改善箇所説明図

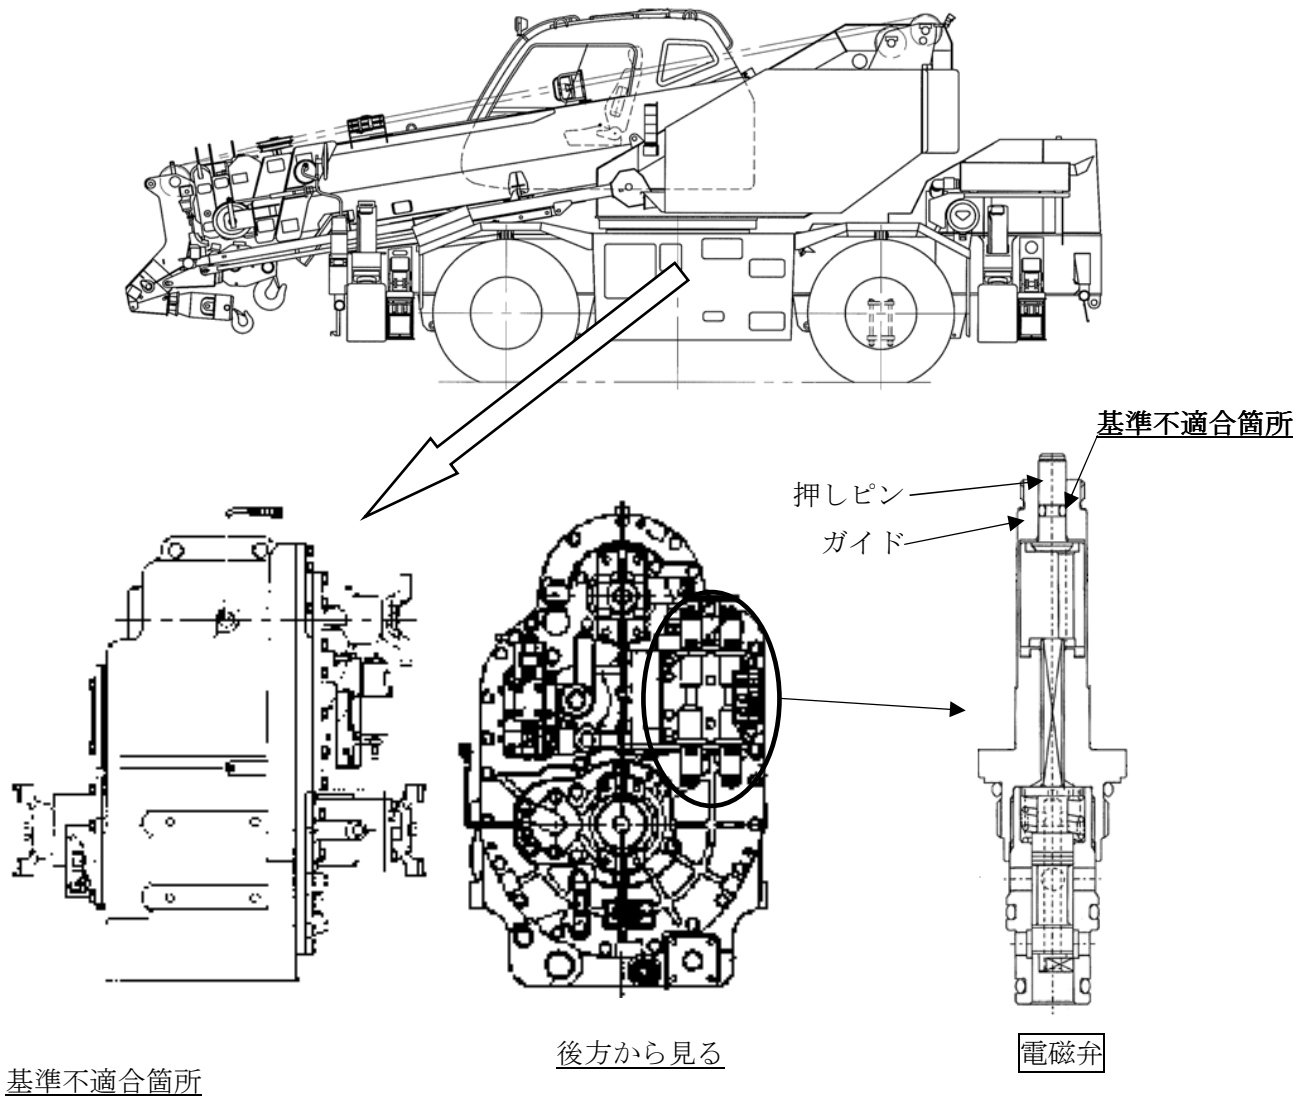
トランスミッションのシフト切替用電磁弁の押しピン用ガイド穴に、加工不良のものがある。そのため、寒冷時の暖機運転完了前に、一旦前進操作をした直後シフトレバーを後進に切り替えた場合、シフト切替用電磁弁が戻り不良を起こして前進状態となるおそれがある。

走行距離を確認して 9000km 未満の場合は良品の電磁弁と交換する。

識別： 電磁弁のコイルに白色マーキングを実施する。
